**PARECER DA COMISSÃO DE AVALIAÇÃO**  
**sobre a Conformidade Ambiental do Projeto de Execução do**  
**“Data Center Sines 4.0”**

**COMISSÃO DE AVALIAÇÃO**  
**Agência Portuguesa do Ambiente, I.P.**  
**Património Cultural, I.P.**  
**Laboratório Nacional de Energia e Geologia, I.P.**  
**Direção-Geral de Energia e Geologia**  
**Comissão de Coordenação e Desenvolvimento Regional do Alentejo**  
**Instituto da Conservação da Natureza e das Florestas, I.P.**  
**Administração Regional de Saúde do Alentejo, I.P.**  
**Instituto Superior de Agronomia / Centro de Ecologia Aplicada "Prof. Baeta Neves"**  
**Faculdade de Engenharia da Universidade do Porto**

O presente documento constitui o parecer técnico final do procedimento de verificação da conformidade ambiental do projeto de execução do “Data Center Sines 4.0I”, sendo emitido pela Comissão de Avaliação (CA) ao abrigo do n.º 8 do artigo 20.º do Decreto-Lei n.º 151-B/2013, de 31 de outubro, na sua atual redação, diploma que estabelece o Regime Jurídico de Avaliação de Impacte Ambiental (RJAIA).

Figura 5 – Mapa de ruído previsível associado ao funcionamento do Data Center, com os geradores de emergência em operação, para o indicador Lden (imagem superior) e Ln (imagem inferior) (Fonte: adaptado do RECAPE, Desenho 22, 2024)

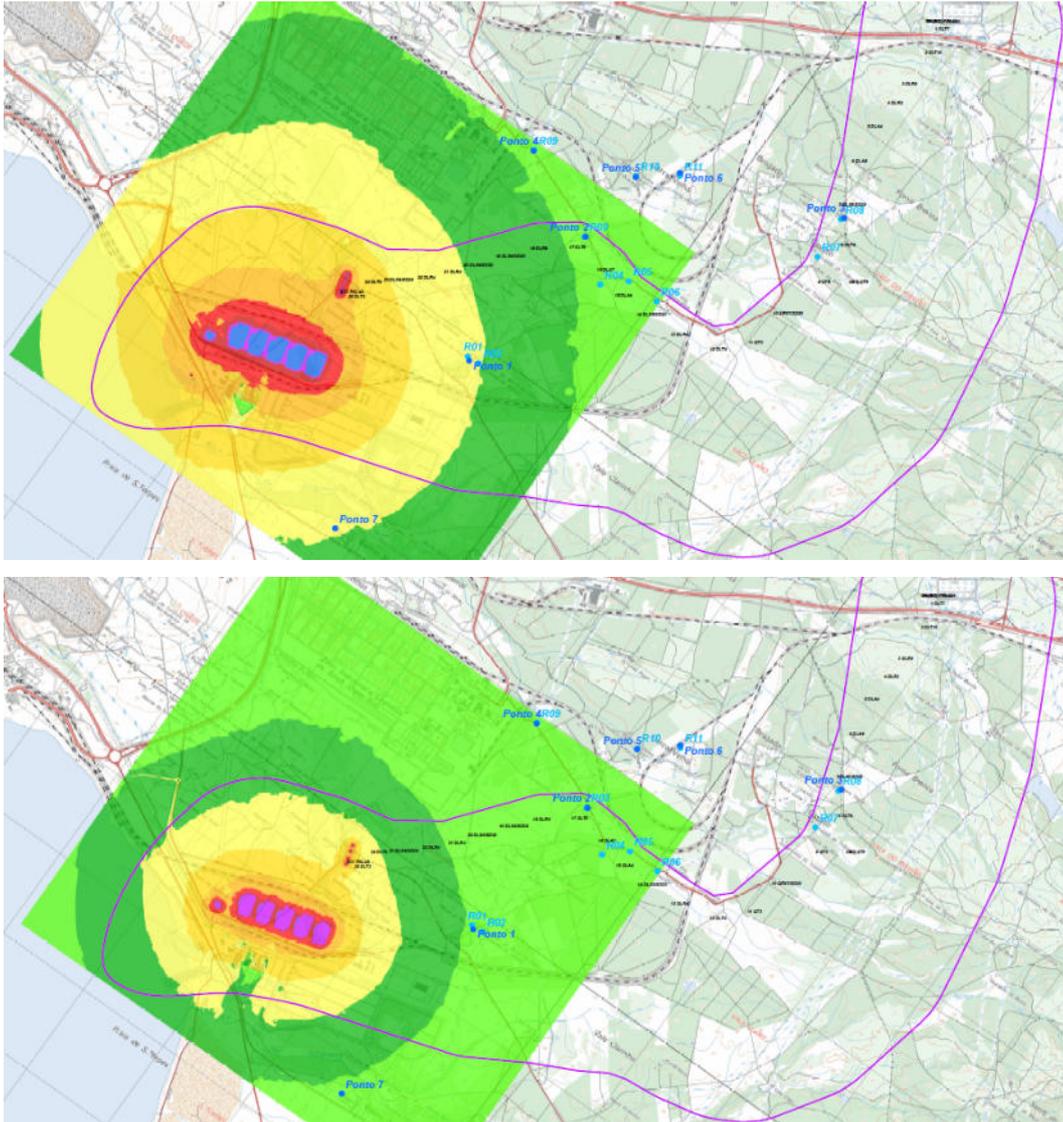
Segundo o evidenciado e atendendo à caracterização da situação de referência considerada às características de emissão sonora dos equipamentos a utilizar e às características acústicas dos edifícios, será de esperar o cumprimento das disposições constantes do atual RGR: Critério de Exposição para Zonas ainda Não Classificadas e Critério de Incomodidade.

Figura 6 - Localização dos recetores sensíveis na área de influência das duas LMAT que irão servir o Data Center, com a linha mais a norte (LMAT2, partilhada com um futuro projeto da GALP (Fonte: com base em informação contida no RECAPE, 2024)

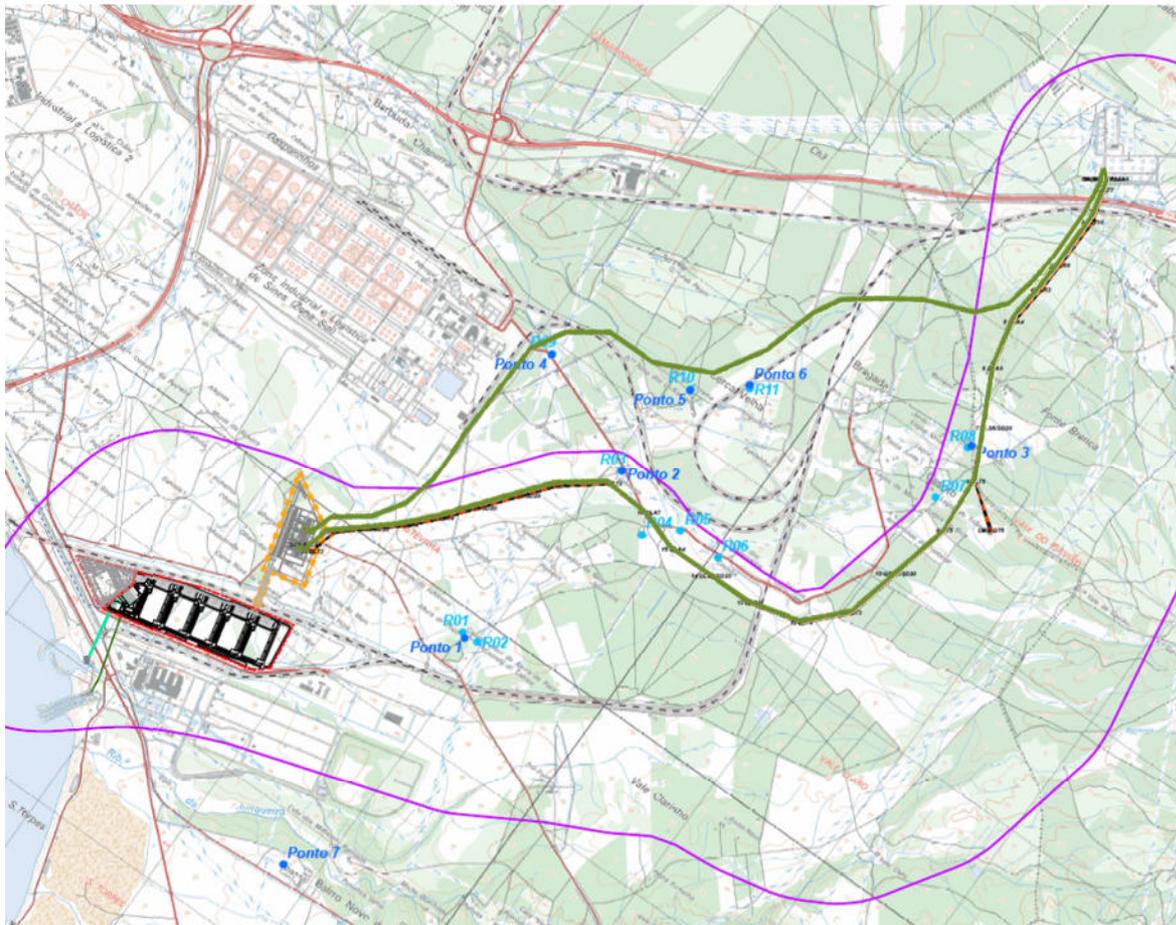
Como se pode constatar, para todos os recetores é cumprido o Critério de Exposição. Contudo, para o recetor R8, caracterizado pelo ponto de medição P3, apenas se poderá antecipar o cumprimento do Critério de Incomodidade, se não vier a ser ultrapassada a tensão de serviço nominal.

Figura 7 – Exemplos com a identificação da localização do apoio, área de trabalho (quadrado azul) e sobreiros (círculos a cor-de-rosa) (Fonte: ICNF)

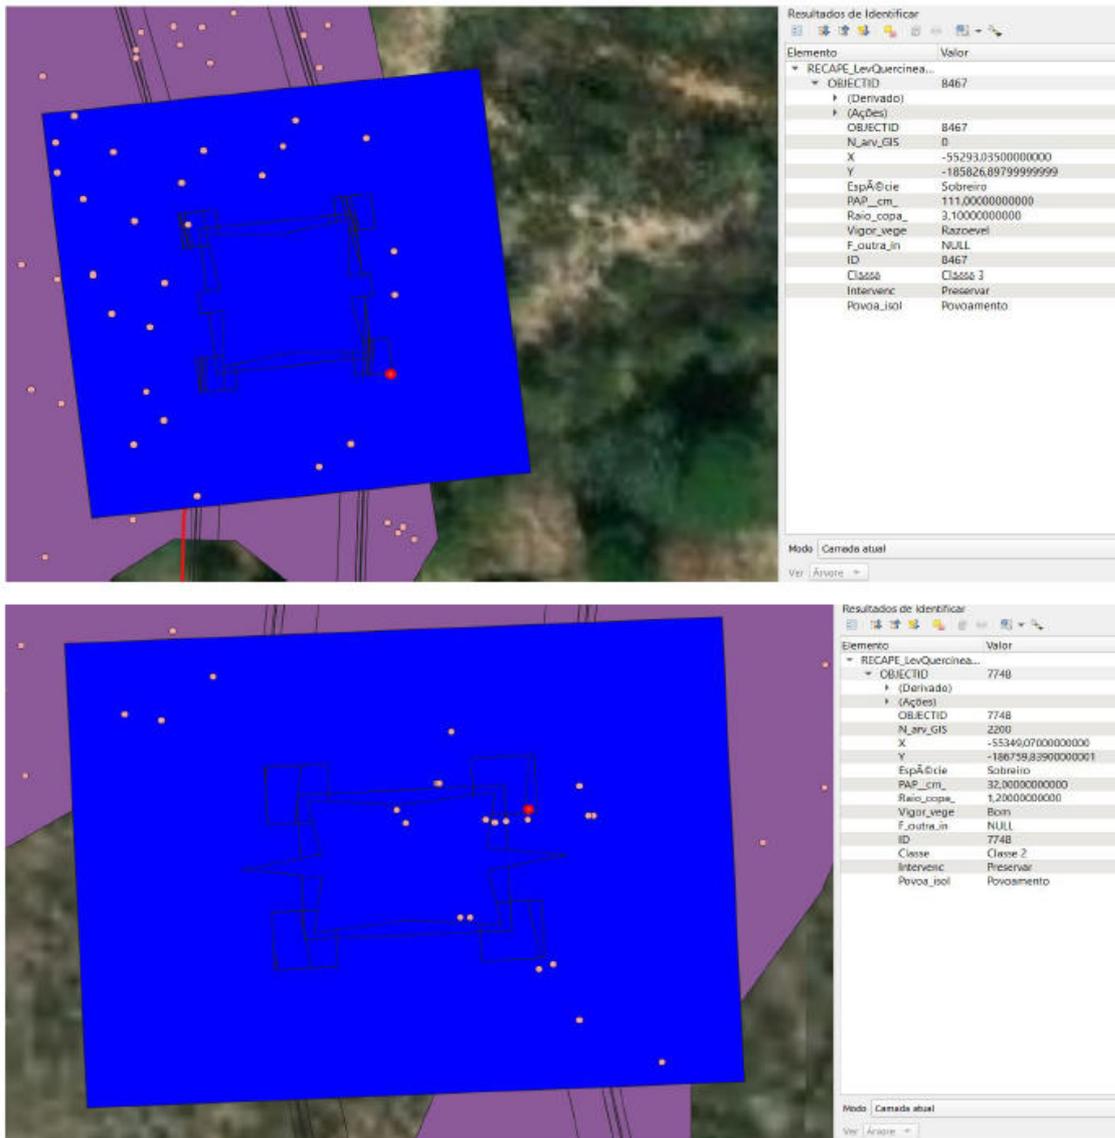
3. Além disso, e uma vez que está previsto a criação de acessos e melhoria de outros, estas atividades poderão conduzir ao abate e afetação de sobreiros (ver figura 8 abaixo). Verificou-se que não efetuado o levantamento e caracterização dos sobreiros, de acordo com o indicado nesta alínea, para essas áreas, sendo que alguns poderão ter que ser intervencionados para a concretização destas ações.

Figura 9 – Parcela 9, com a localização dos sobreiros (círculos a cor-de-rosa) e mancha de povoamento de sobreiros (a lilás) (Fonte: ICNF)

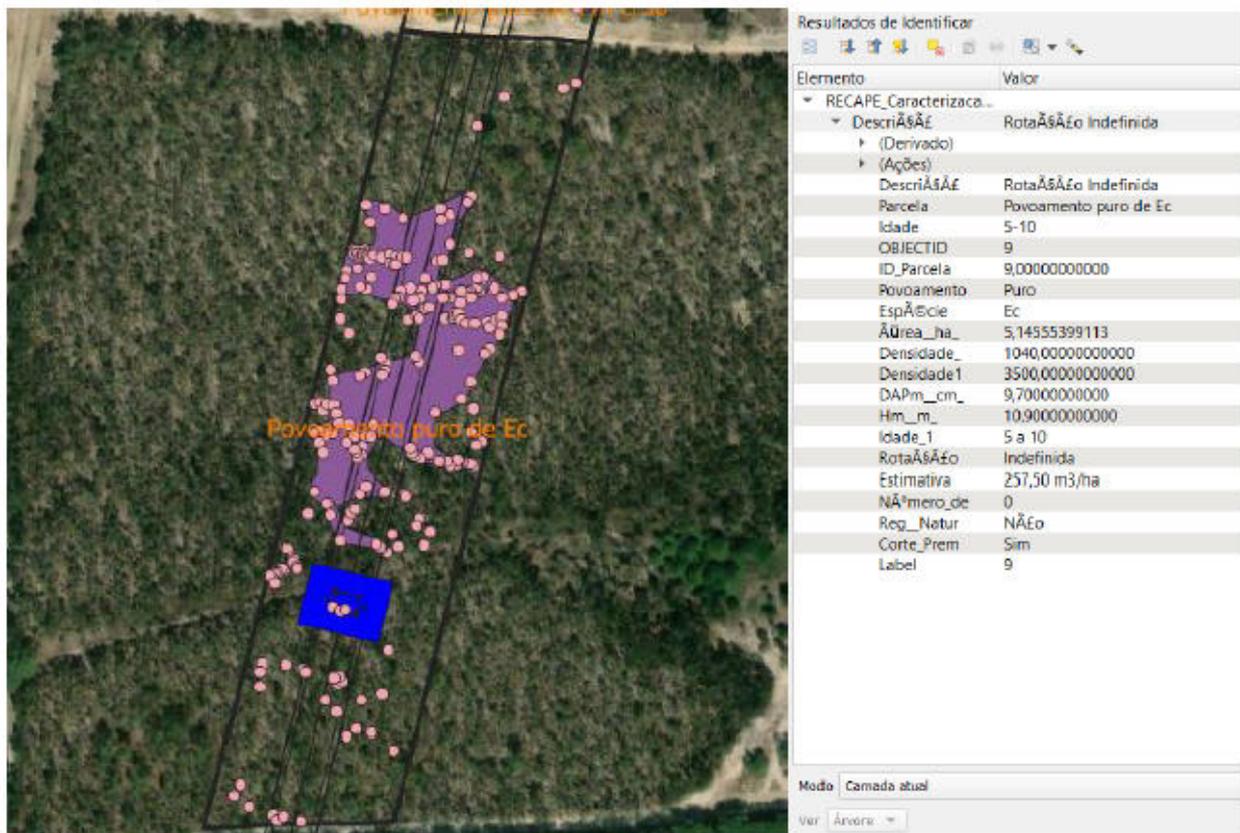
Ao analisar-se a informação, verificou-se que esta não está correta, pois, por exemplo, a parcela identificada como 9, tem a referência que não há regeneração natural de sobreiros, no entanto ao analisar-se a *shapefile* “DataCenter1 DataCenter\_RECAPE\_LevQuercineasDataCenter” conclui-se que existe (ver figura 9 abaixo).

Face ao exposto, considera-se que a informação apresentada não pode ser aceite, pelo que não foi dado cumprimento às alíneas desta disposição da DIA.

Figura 10 - Sobreiros afetados pelas obras do REST. Número total – 17 (Fonte: RECAPE)

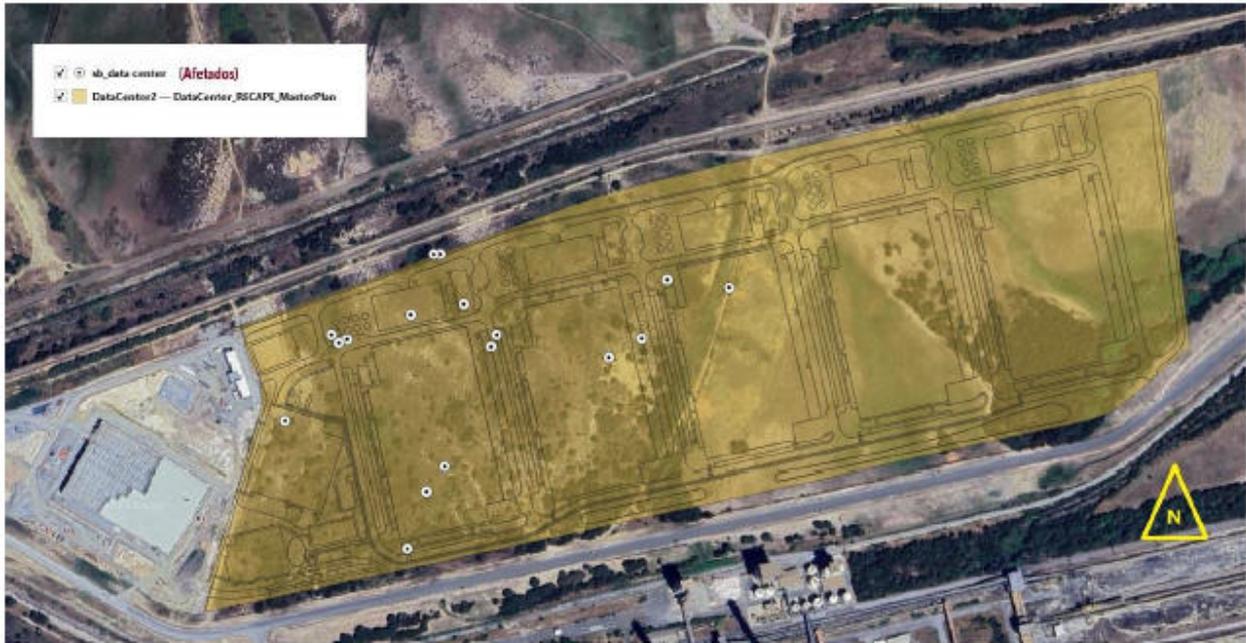
No PIP, é prevista a plantação de 47 sobreiros, um valor superior ao rácio de compensação exigido na DIA. No entanto, o número indicado no PIP não parece refletir-se nos desenhos anexos a este plano, onde só estão representados 45 sobreiros.

A compensação no âmbito do PIP inclui os exemplares de sobreiros afetados pelas obras do REST (17 árvores) junto com os afetados pelas obras da subestação 400kV/150kV (2 árvores).
